RAPPORT DE L'INSPECTION DES INSTALLATIONS CLASSEES

OBJET : Installations classées – Demande en date 27 juin 2008 de la société CFEB SISLEY
Entrepôt couvert de matières combustibles à Saint-Ouen-L'Aumône
Rapport de présentation devant le Conseil Département de l'Environnement et
des Risques Sanitaires et Technologiques (CODERST)

ANNEXE 1

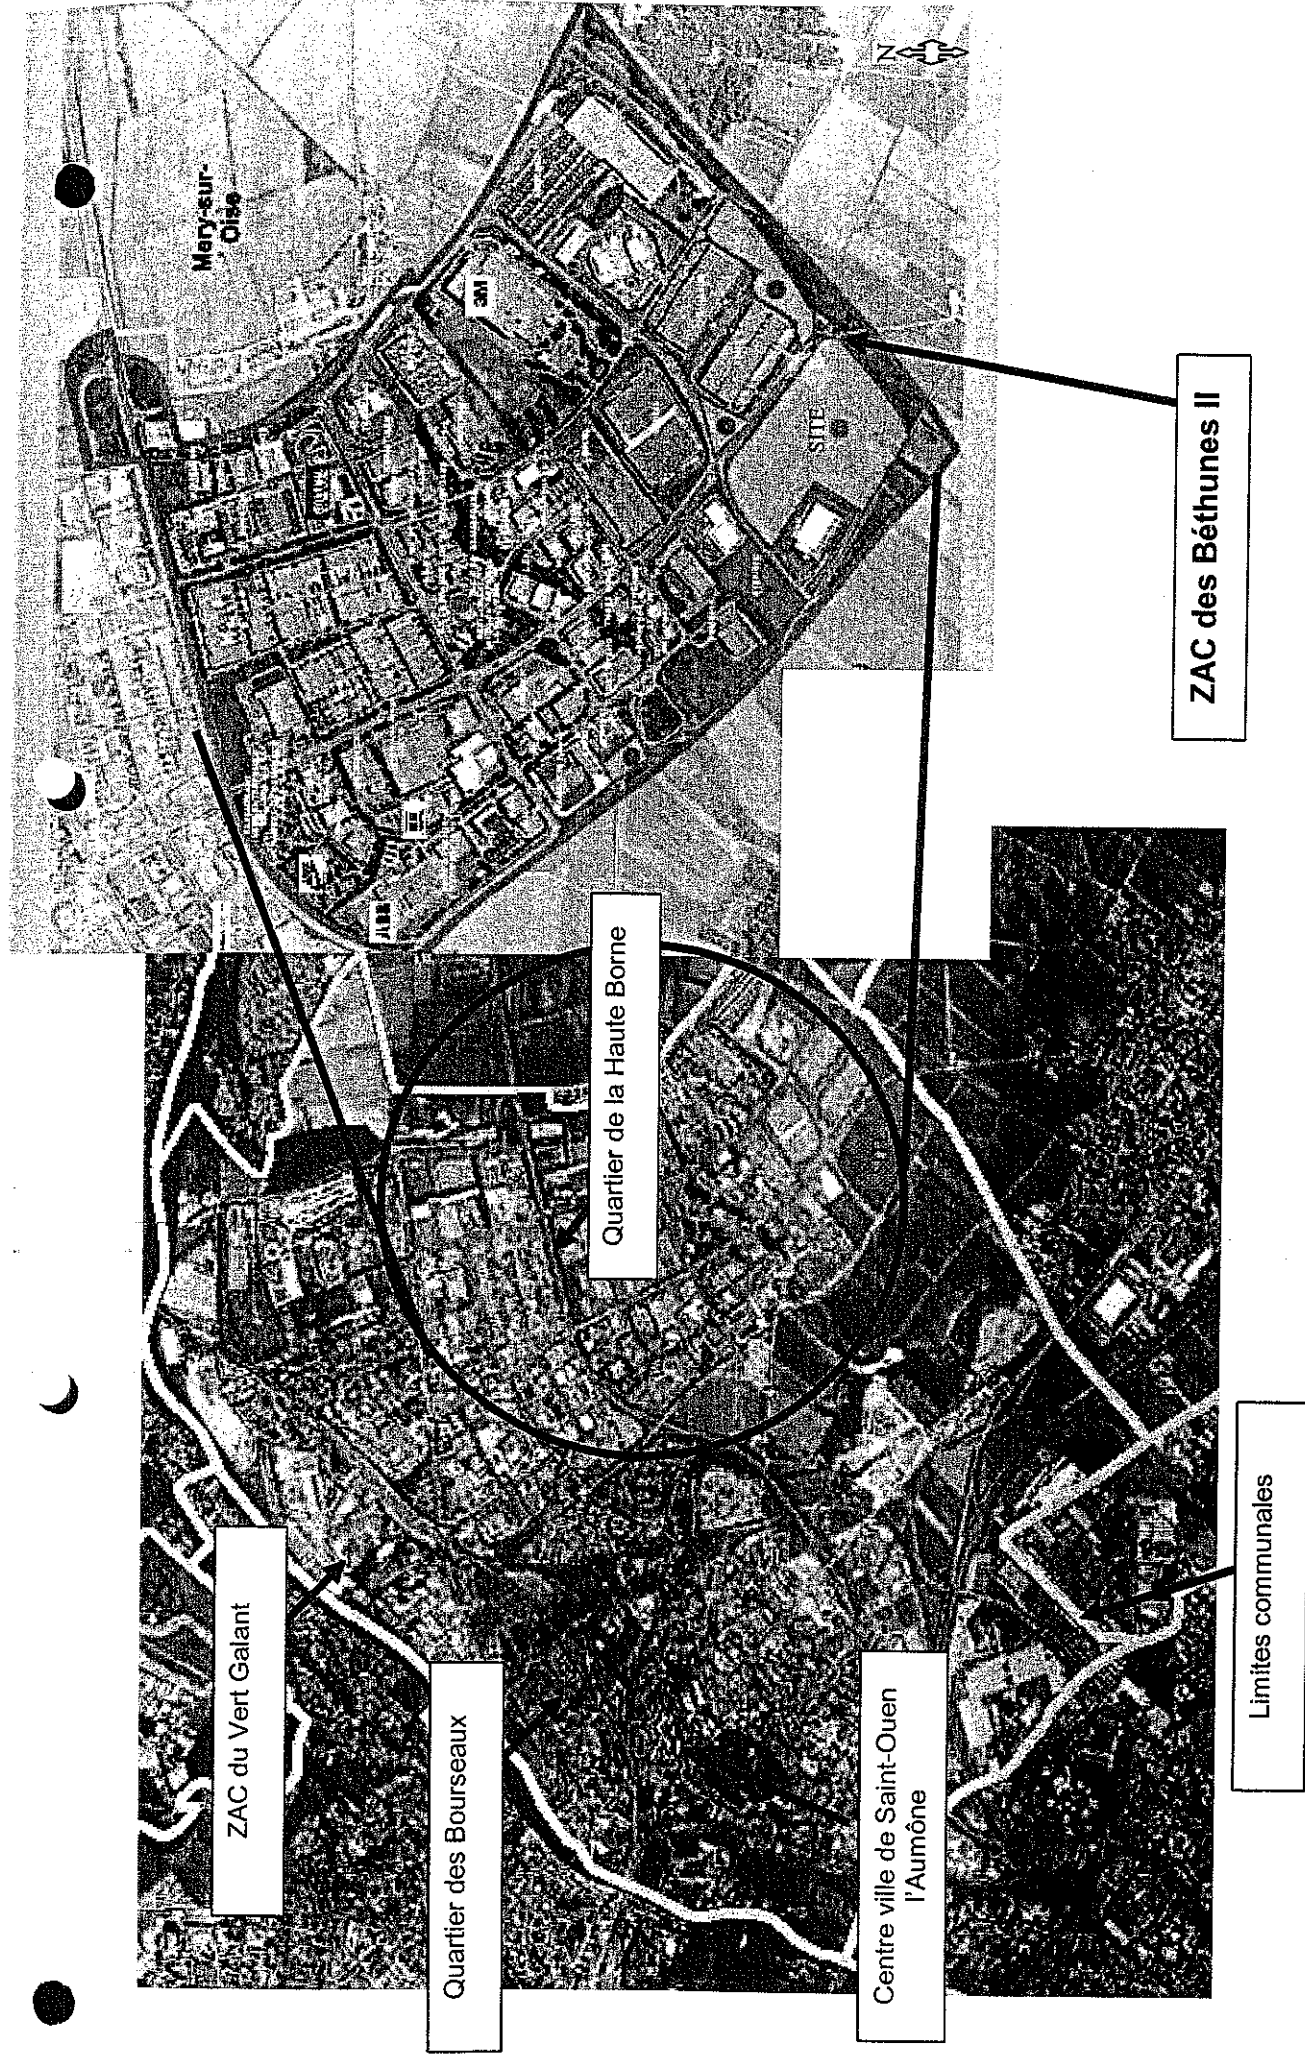
L'exploitant a retenu, en réponse aux recommandations du SDIS, le maintien de la cellule à son emplacement initial (cellule D' sur le plan de l'annexe 1) et la mise en œuvre des moyens de lutte suivant :

ANNEXE 2

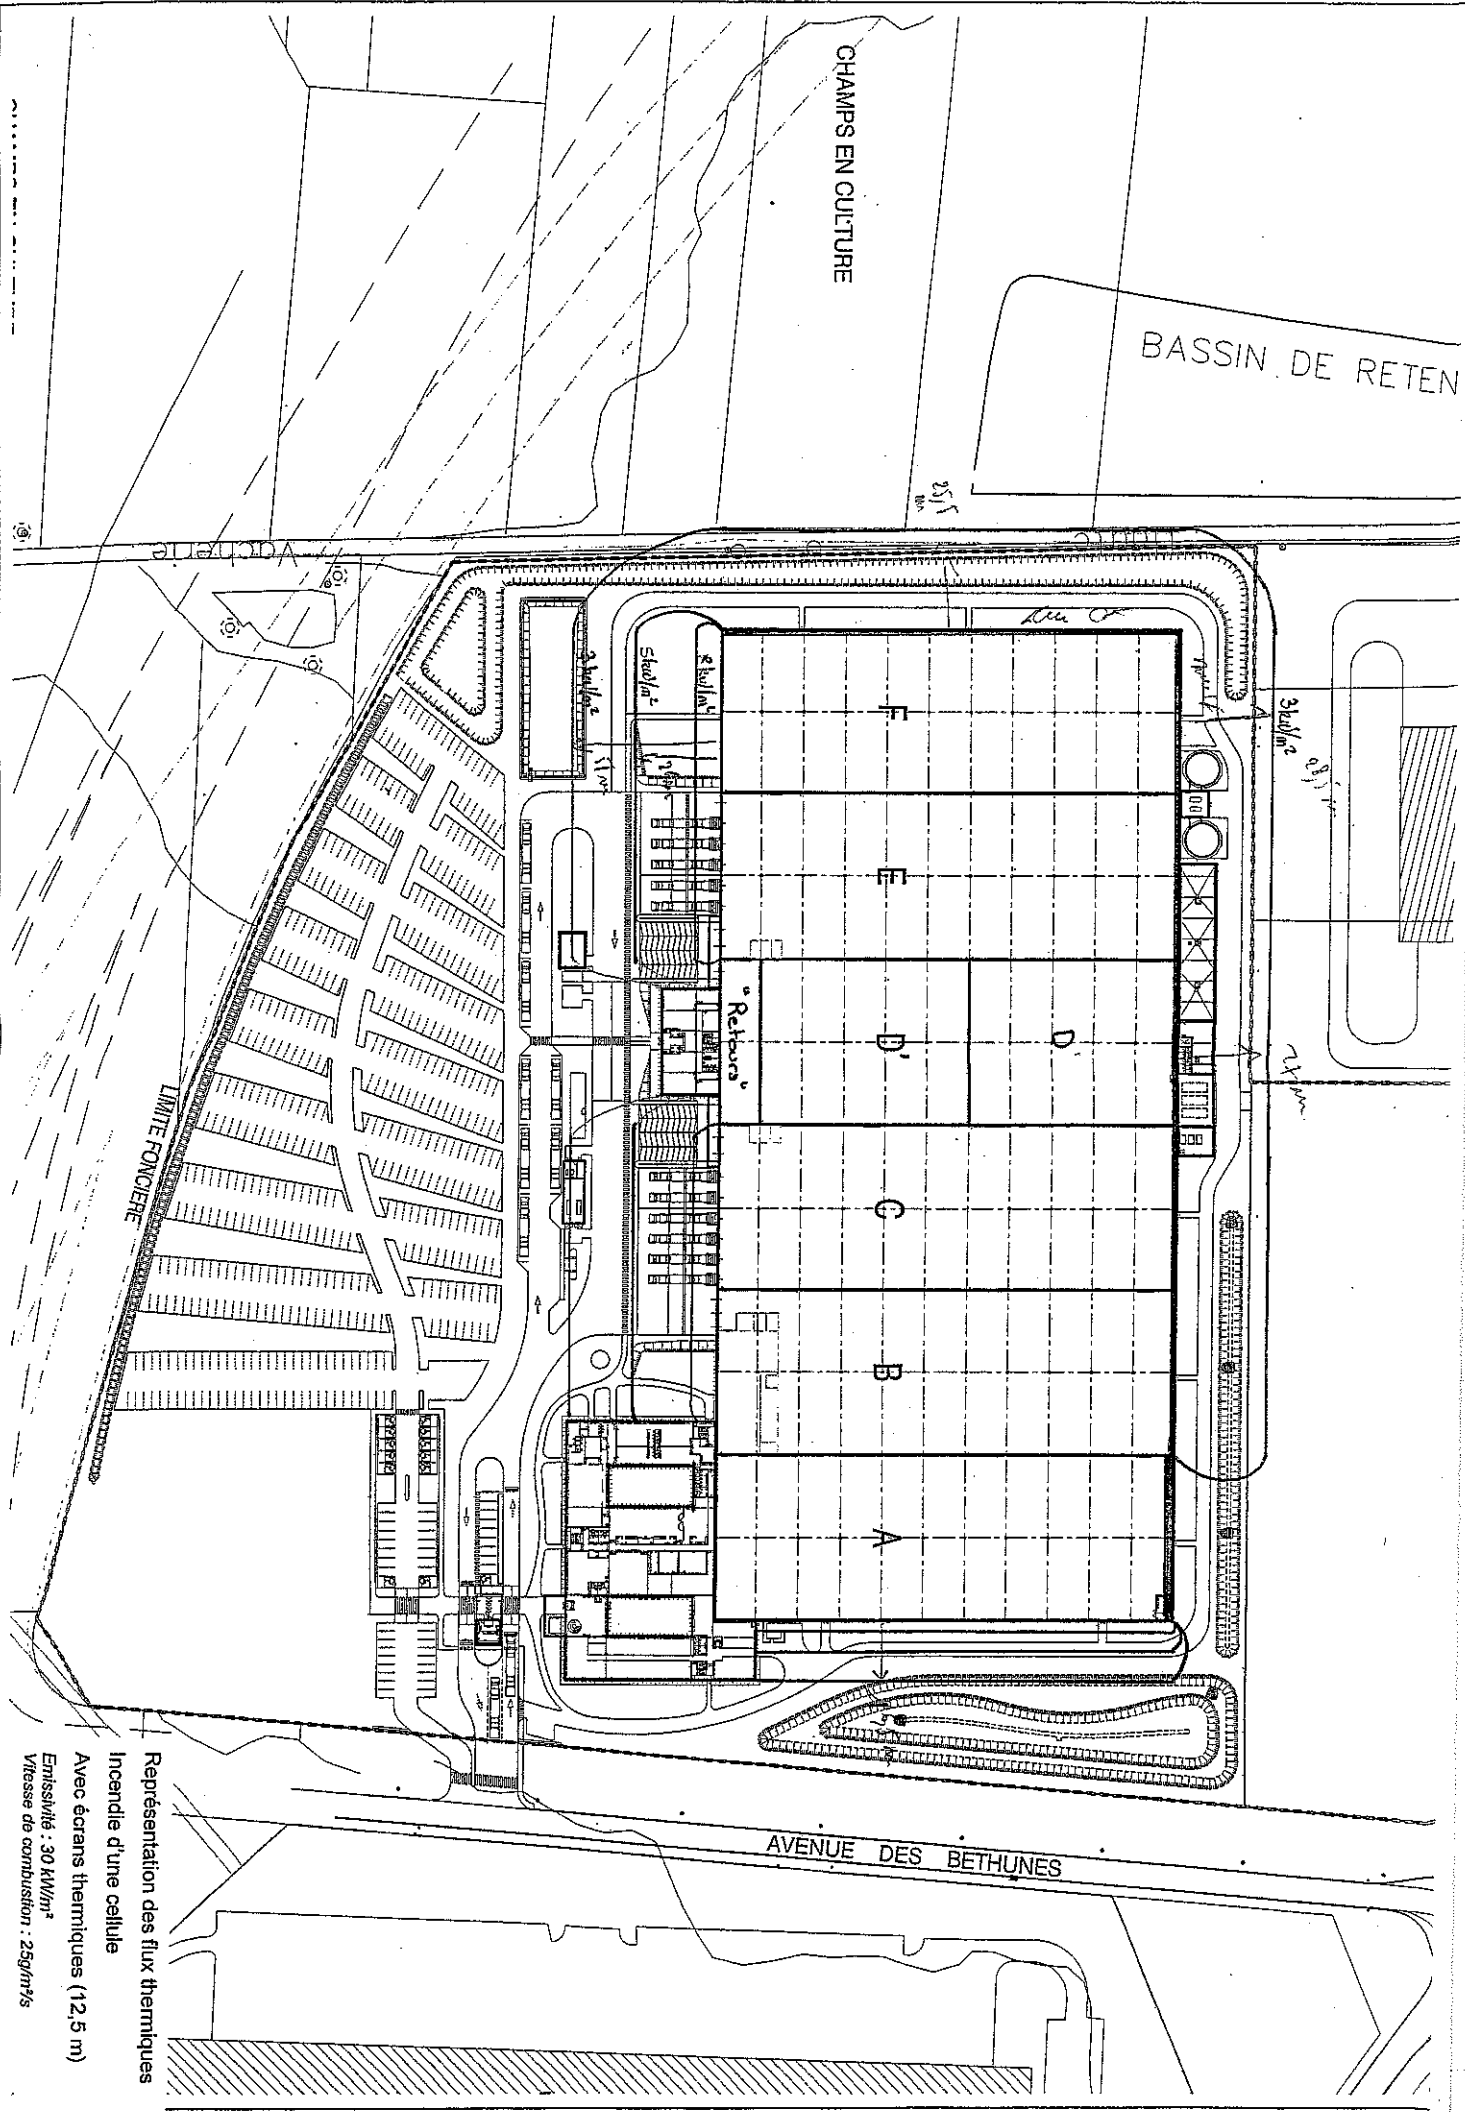
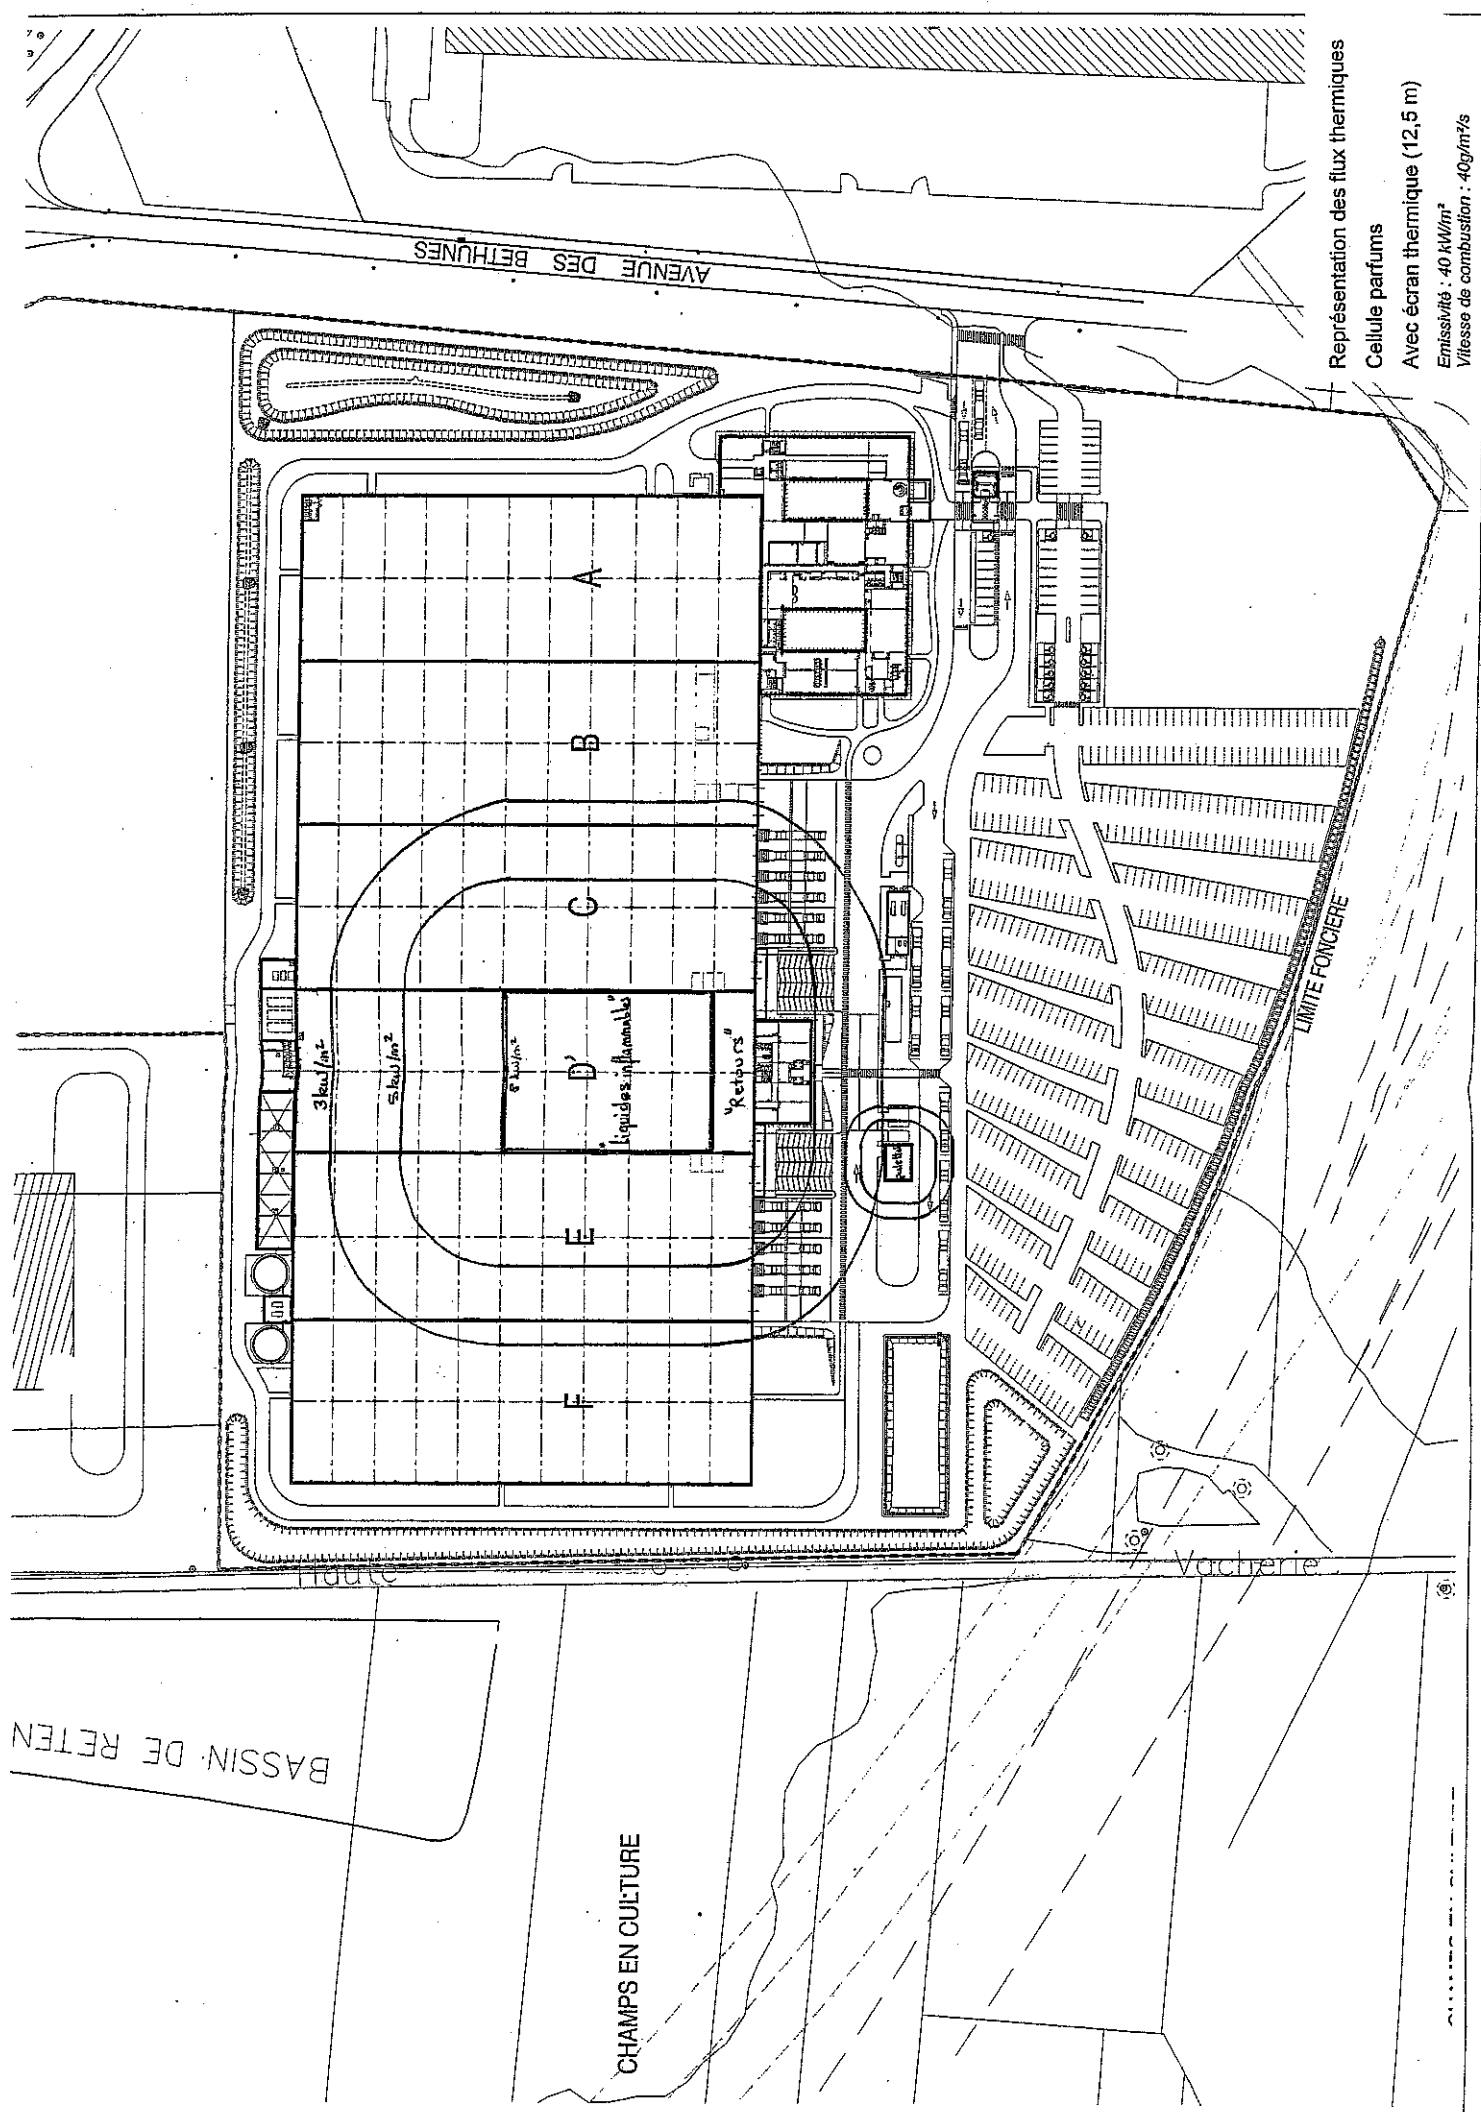
A partir de ces hypothèses et avec la mise en place de murs coupe-feu de degré deux heures le long de la façade arrière du bâtiment et sur le pignon sud-ouest :

L'*annexe 2* de ce rapport présente de façon graphique les flux thermiques avec la mise en place des murs coupe feu.
